Umweltbeirat Stadt Germering

**Vorhabenbezogener Bebauungsplan „Germeringer
Norden; 2. BA; Briefverteilzentrum Post“
Stellungnahme zu Fassung vom 07.07.2020**

Germering, 24.09.2020

Graphik 1.
Verkehrsaufkommen durch
Briefverteilzentrum und
Postmitarbeiter

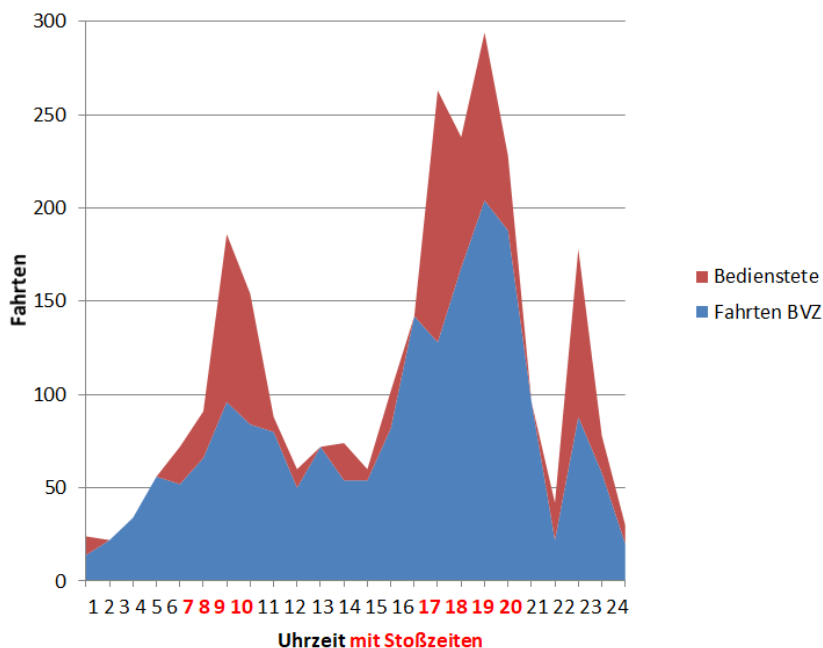
1. Die Aussage, die meisten Fahrten der Post würden nicht mit den Spitzenzeiten des normalen Berufsverkehrs zusammenfallen, werden durch Zahlen der Post widerlegt (siehe Graphik, Vgl. S. 28).

Graphik 2.

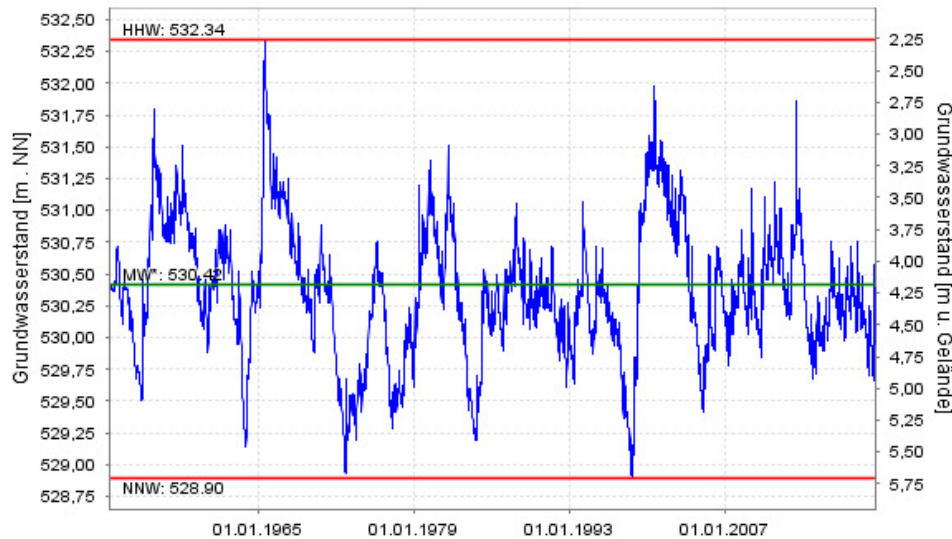
Auf S.25 ff. steht zu lesen, dass wegen der Tiefgarage bzw. Teilunterkellerung keine Auswirkungen auf das Grundwassers zu erwarten seien – später ist jedoch die Rede von bauliche Maßnahmen wie „Trog“ oder „Entwässerung“. Was darauf hindeutet, dass bis in den Grundwasserstrom hinein gebaut werden soll. Die Ausmaße des Tiefbaus werden in den ausgelegten Gutachten und Berichten nicht erklärt und sind nachzureichen.

Das Grundwasser wird in der Nähe des geplanten BVZ kontinuierlich gemessen. Es steigt in feuchten Jahren auf 3 Meter unter Geländekante oder noch höher, siehe Graphik 2.
